Terminale GNL Smart Gas nel Porto Industriale di Monfalcone (GO)

Ministero dell'Ambiente e della Tutela del Territorio
del Mare - Direzione Generale Valutazioni Ambientali

OGGETTO: Terminale di rigassificazione di GNL localizzato nel Porto di Monfalcone - Proponente SMART GAS S.p.A.

Parere collaborativo nell'ambito del procedimento di VIA

Figura 6: Rosa dei Venti Annuale

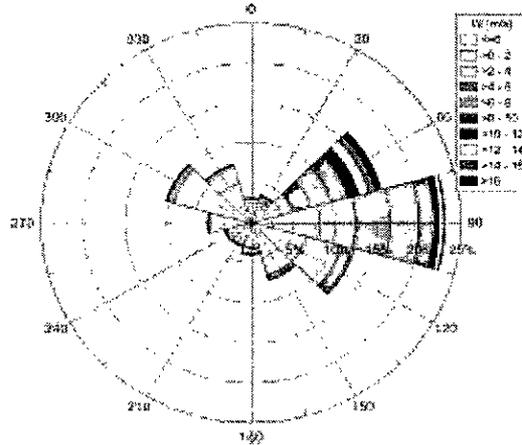
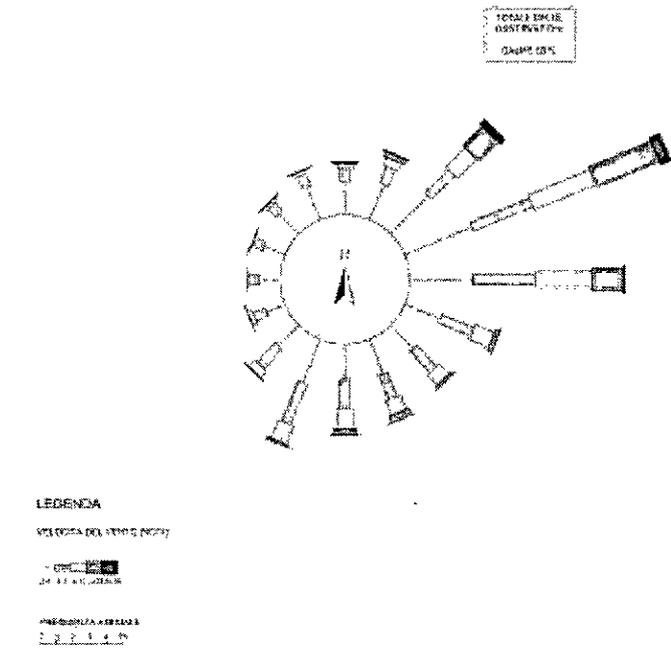
In termini di sicurezza è singolare che lo scenario meteo-climatico di riferimento (in particolare dal punto di vista anemologico) sia quello di Trieste registrato a circa 20 km di distanza. Come riportato nella relazione di progetto e nel rapporto preliminare di sicurezza, infatti, "I dati di vento si riferiscono alla zona di Trieste, in una zona dove la convergenza del vento può creare amplificazioni e di conseguenza, rispetto all'area di studio, i dati di vento misurati a Trieste devono essere considerati cautelativi".

Tuttavia il parametro da prendere in considerazione non dovrebbe essere la sola intensità del vento: i dati anemologici di Monfalcone sono, infatti, differenti da quelli di Trieste, prevedendo una significativa rilevanza anche dei venti provenienti dai quadranti meridionali che, nella ricaduta delle emissioni inquinanti e/o nel rischio di propagazione del metano, interesserebbero anche l'abitato di Monfalcone e quelli limitrofi. Infatti, come constatabile dai dati storici pubblicati da Enel per le campagne di monitoraggio della qualità dell'aria della Centrale termoelettrica di Monfalcone, la rosa dei venti è certamente più simile a quella registrata dall'ARPA presso la stazione Fossalon di Grado e riportata nello Studio di Impatto Ambientale, che a quella di Trieste riportata nel Rapporto preliminare di Sicurezza, nella Relazione di progetto e nello Studio Meteo-Marino.
